ECN - Tekniskt ändringsmeddelande

ECN-S02238

# UPPDATERING AV SKYLTT MED LADDINSTRUKTION FÖR 24V 1G

804835 Skylt Laddinstruktion 24V 1G

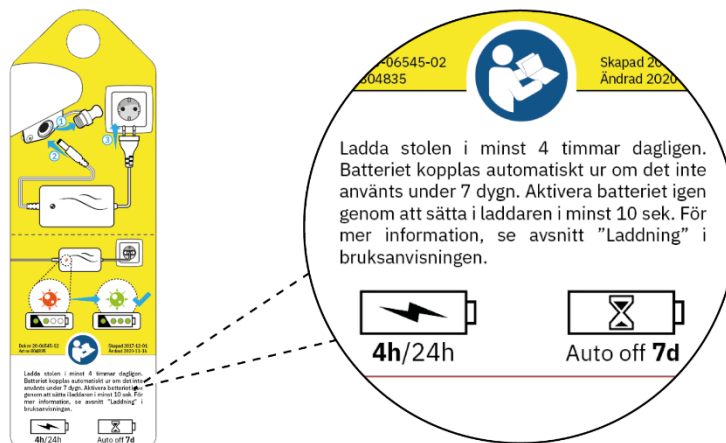
Etiketten är uppdaterad med information angående automatisk fränkoppling av batteriet för Mercado Medics arbetsstolar med 24V 1G system.

Informationen på skylten som sitter monterad på stolens laddjack har ändrats. Texten har kompletterats gällande till och frånkoppling av batteriet samt med beskrivande illustrationer av funktionerna. Den nya texten på etiketten lyder:

*Ladda stolen i minst 4 timmar dagligen. Batteriet kopplas automatiskt ur om det inte använts under 7 dygn. Aktivera batteriet igen genom att sätta i laddaren i minst 10 sek. För mer information, se avsnitt "Laddning" i bruksanvisningen.*
